INFORME DE CONTROL ESPECÍFICO N° 001-2026-2-0631-SCE

"SOBREDIMENSIONAMIENTO DE METRADO EN LA PARTIDA PROTECTOR METÁLICO CON MALLA OLÍMPICA EN EXPEDIENTE TÉCNICO DE LA OBRA: "CREACIÓN DE LOS SERVICIOS EDUCATIVOS DE LA I.E. 82206 DEL AA.HH. NUEVO CHAO II – VIRÚ – LA LIBERTAD""

INFORME DE CONTROL ESPECÍFICO Nº 001-2026-2-0631-SCE

SOBREDIMENSIONAMIENTO DE METRADO EN LA PARTIDA PROTECTOR METÁLICO CON MALLA OLÍMPICA EN EXPEDIENTE TÉCNICO DE LA OBRA: "CREACIÓN DE LOS SERVICIOS EDUCATIVOS DE LA I.E. 82206 DEL AA.HH. NUEVO CHAO II, DISTRITO DE CHAO- VIRÚ - LA LIBERTAD"

Imagen n.° 5
Plano "Detalle de Protección Metálica – lámina D-15"

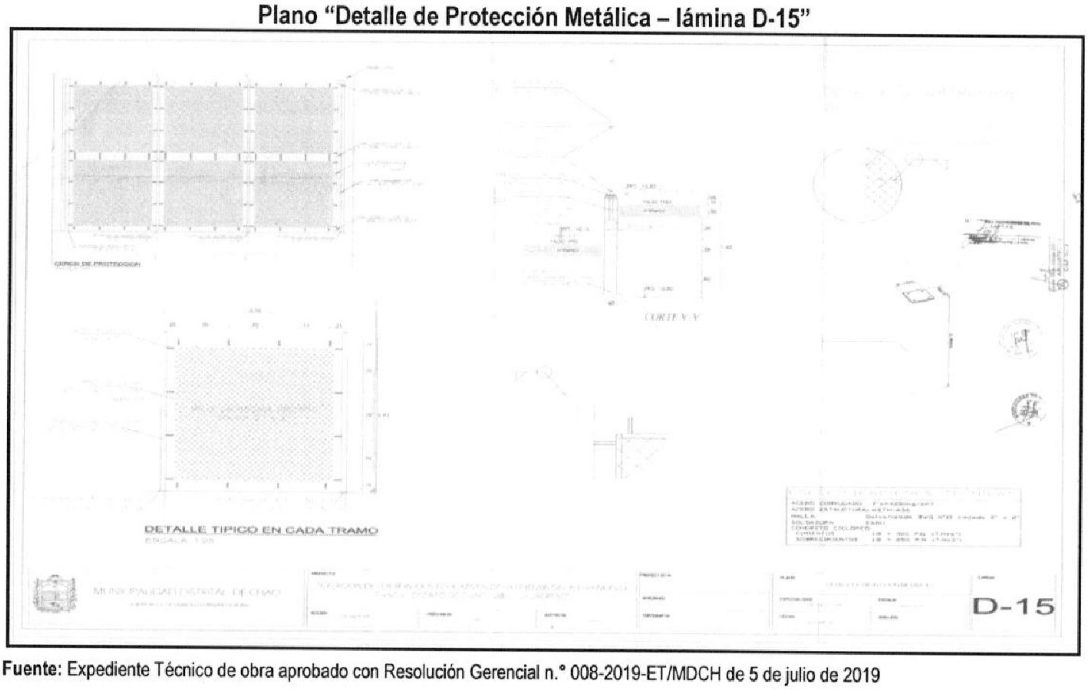
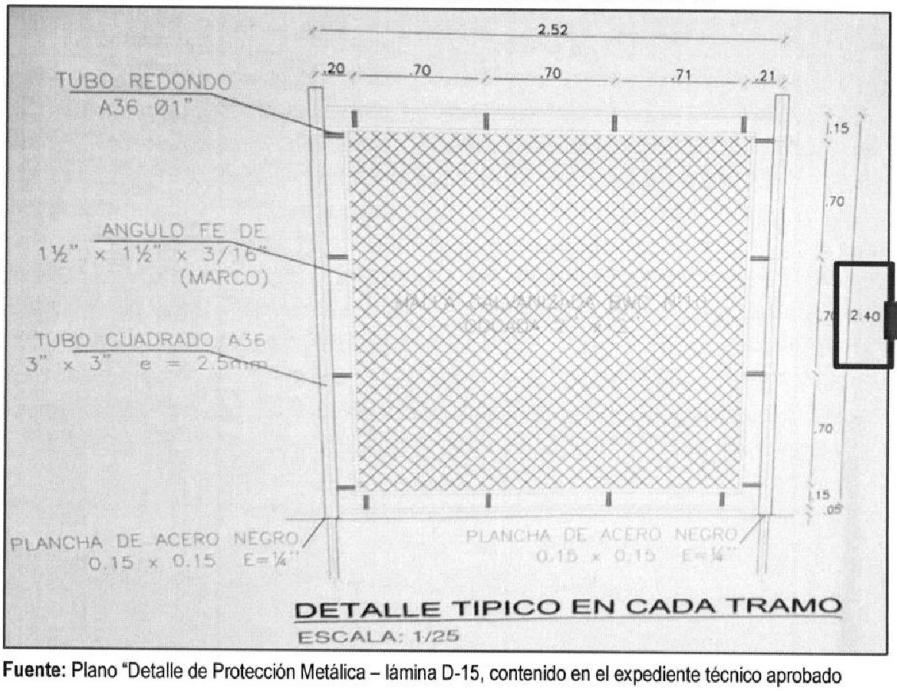
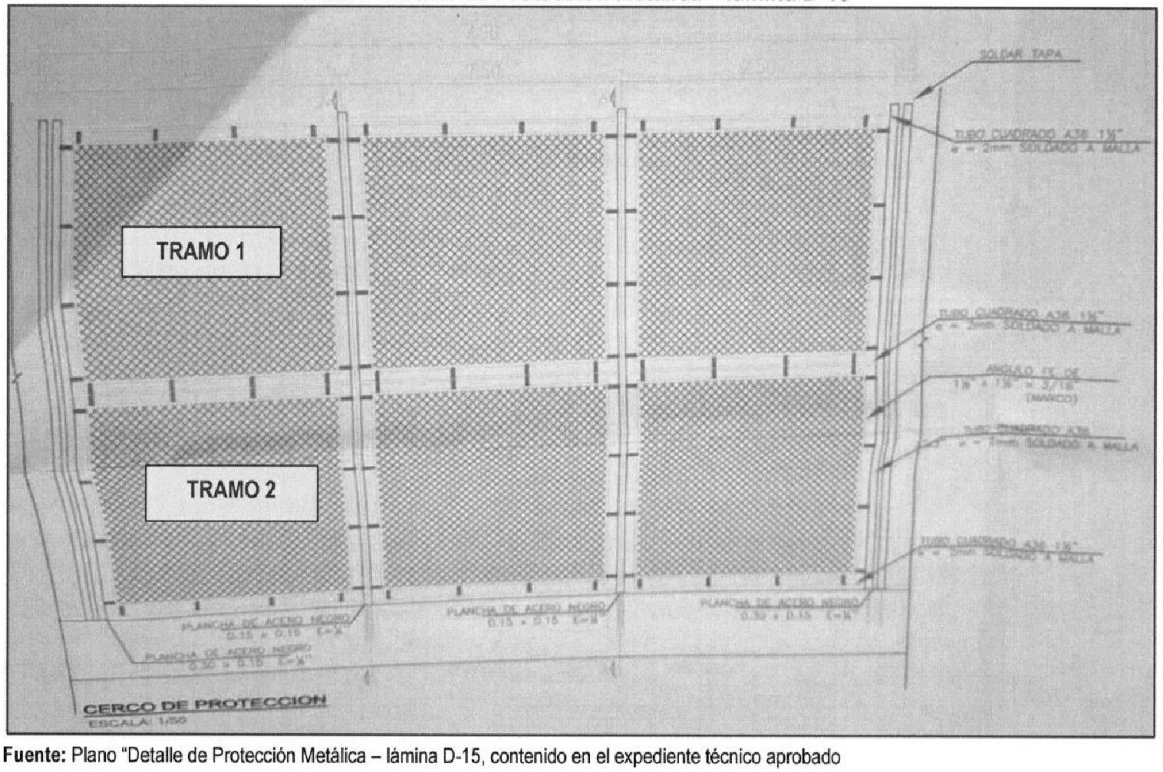
- Detalle de Protección Metálica – lámina D-15 **(Apéndice n.° 14)**, se observa la altura del protector metálico, presentando en cada tramo una altura de 2,40 m y siendo el protector metálico conformado por dos tramos, se tiene una altura total de 4,80 m, conforme se muestra en la imágenes n.°s 4 , 5 y 6.

Por lo cual, considerando los planos: "Detalle de Protección Metálica – lámina D-15" y "Arquitectura – Distribución General Primer Piso - lámina AG-01" **(Apéndice n.° 14)**, se tiene una altura de 4,80 m y una longitud total de 30,30 m, con lo cual se tiene un área total de **145,44 m2**.

Sin embargo, en otras secciones del expediente técnico (Planilla de metrados Arquitectura, Presupuesto de Arquitectura y Hoja de Presupuesto consolidado) se consignaron para la partida "Protector Metálico con Malla Olímpica # 8, con parante H=4.80m según diseño" un metrado de 875,52 m2; situación con la cual se concluye que el expediente técnico de obra presentó incongruencias entre sus documentos

técnicos: (Planos "Detalle de Protección Metálica – lámina D-15" y "Arquitectura – Distribución General Primer Piso - lámina AG-01") y (Planilla de metrados Arquitectura, Presupuesto de Arquitectura y Hoja de Presupuesto consolidado).

Imagen n.° 8
Plano "Distribución General Primer Piso-lámina AG-01"

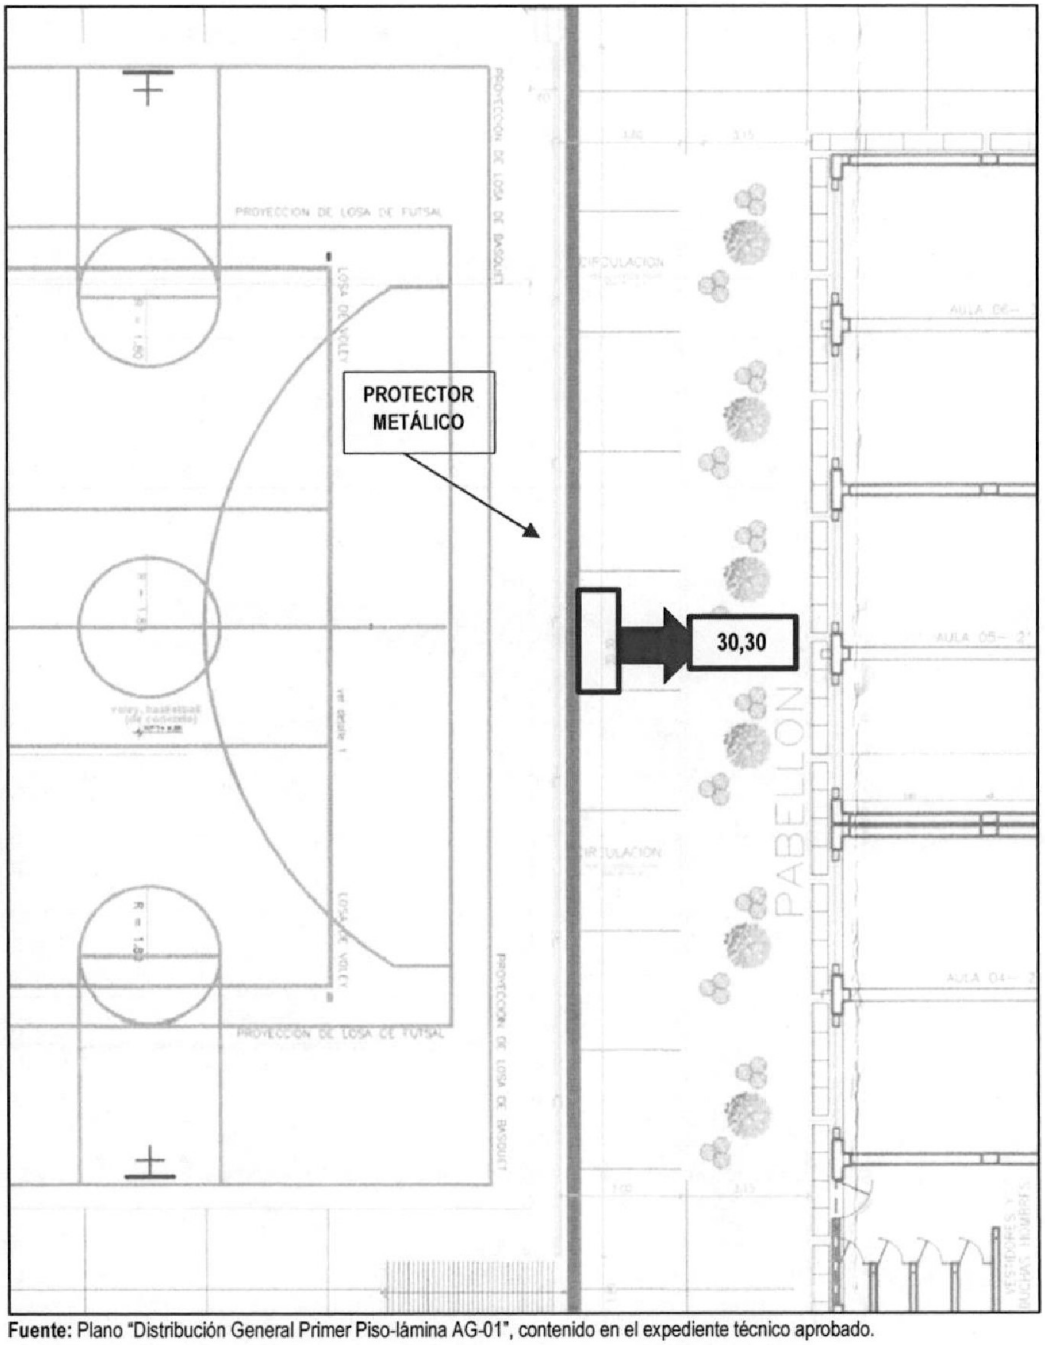
Arquitectura – Distribución General Primer Piso - lámina AG-01 **(Apéndice n.° 14)**, se encuentra detallada la longitud total del protector metálico a instalar, siendo esta medida de 30,30 m.
